改善箇所説明図

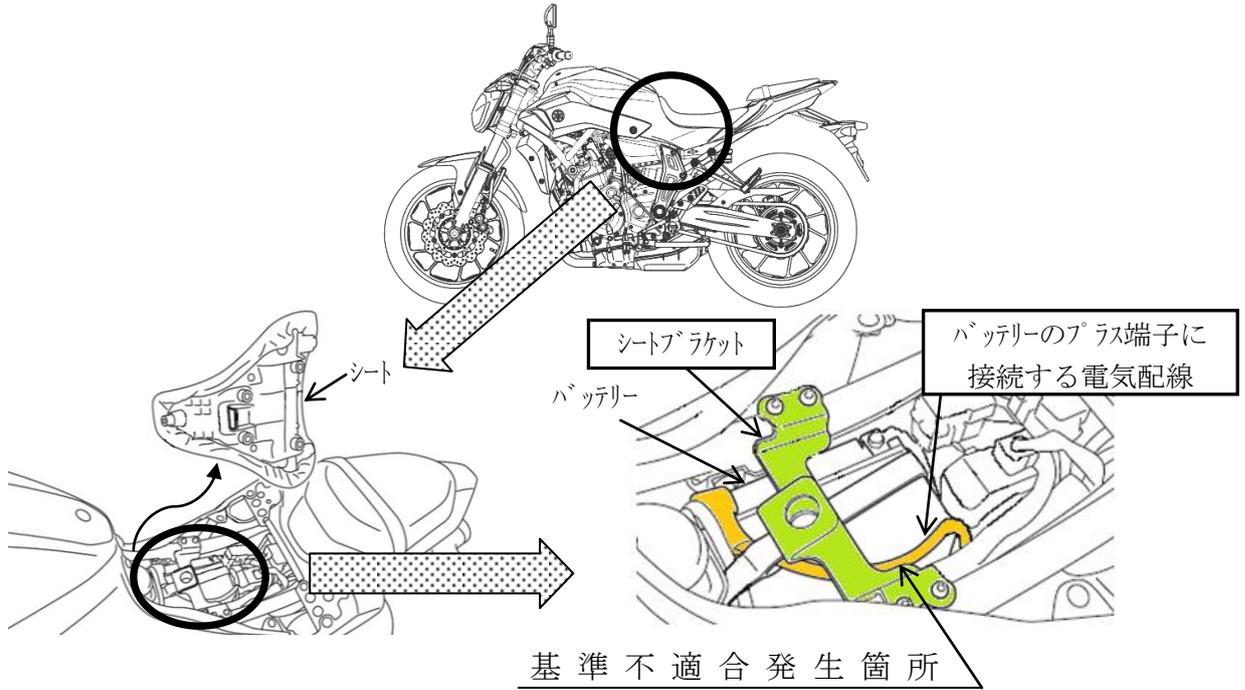
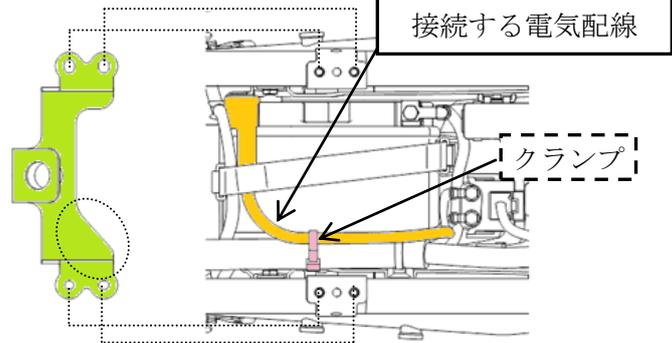
バッテリーのプラス端子に接続する電気配線の長さ及びシートブラケットの形状が不適切なため、電気配線がシートブラケットの上に乗り上げ、シートとシートブラケットの間に挟まることがある。そのため、そのままの状態で使用を続けると、当該電気配線の被覆が損傷し短絡して、最悪の場合、火災に至るおそれがある。

全車両、バッテリーのプラス端子に接続する電気配線及びシートブラケットを対策品に交換するとともに、電気配線にクランプを追加する。また、取扱説明書を修正したものに交換する。

識別：サイドスタンドブラケットに白ペイントを塗布する。

取扱説明書

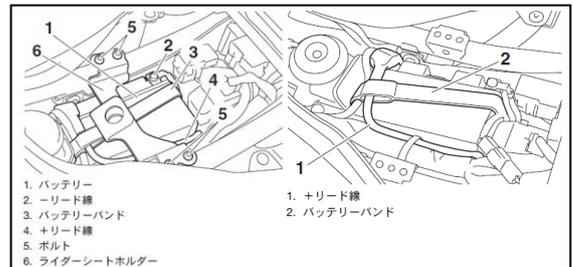
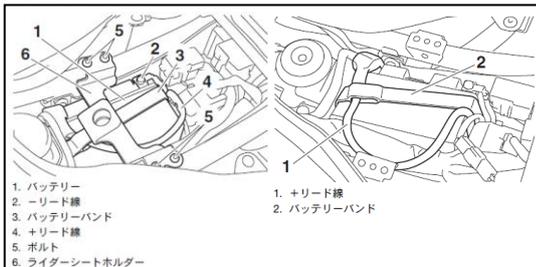
※また、記載ミスがありました、タンク容量、重量、最小回転半径についても修正しました。
